## **Stellungnahme des ADFC Germering zum Kreuzlinger Feld**

im Rahmen des Verfahrens zur Frühzeitigen Öffentlichkeitsbeteiligung nach § 3 Abs. 1 BauGB sowie zur Frühzeitigen Behördenbeteiligung nach § 4 Abs. 1 BauGG zu den Vorentwürfe zu den Bebauungsplänen „Kreuzlinger Feld“ 1. Bauabschnitt Wohnen und 2. Bauabschnitt Sondergebiet/Gemeinbedarf gibt der ADFC folgende Stellungnahme ab.

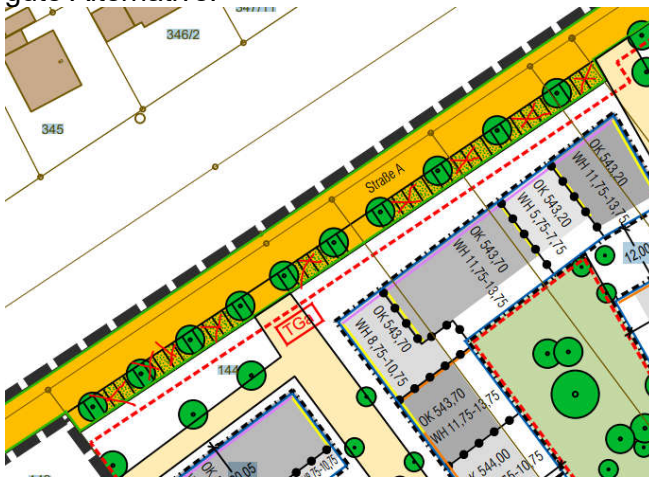
1. Der ADFC möchte nochmals vorschlagen, die an der S-Bahn neu zu erstellende Straße als Fahrradstraße zu planen (Anwohnerverkehr frei). Diese Fahrradstraße sollte dann in einen Radweg entlang der Kreuzlinger Straße münden.

Auf oberirdische Stellplätze an den Straßen (Längs- oder Schrägparker) sollte aus verschiedenen Gründen verzichtet werden: Oberirdische Stellplätze sorgen für eine nicht notwendige Versiegelung, eine geringe städtebauliche Qualität und vor allem für Sicherheitsdefizite, da ein und ausparkende Fahrzeuge mit Fußgängern und Radfahrern kollidieren können, bzw. es zu einer „Dooring“-Gefahr für Radfahrer führt. Bei einer Neuplanung müssen ausreichend Stellplätze (auch für Besucher) in der TG zur Verfügung gestellt werden.

Frage: Was ist eigentlich aus der Idee mit den Pocket-Parkplätzen geworden - diese wären eine gute Alternative.

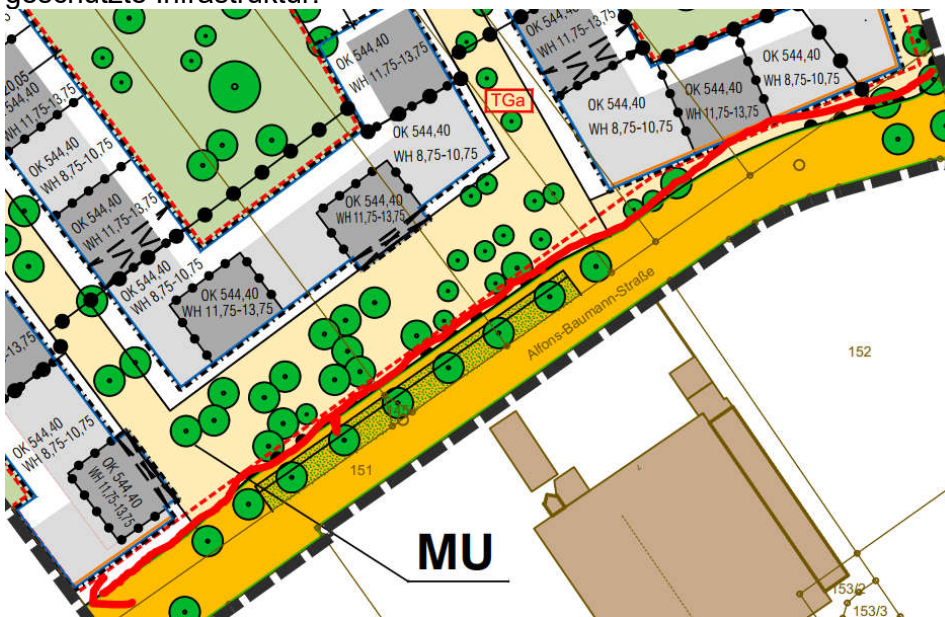
2. An der Ecke Kreuzlinger Str. /Alfons-Baumann-Straße bleibt nach dem bisherigen Entwurf kein Platz für einen Radweg. Das ist so nicht akzeptabel. Selbst der derzeit bestehende Fußweg, der auch von Radfahrern benutzt werden kann, ist nicht mehr erkennbar. D.h. hier würde es zu einer **deutlichen Verschlechterung** der bisherigen Situation für Fußgänger und Radfahrer kommen.
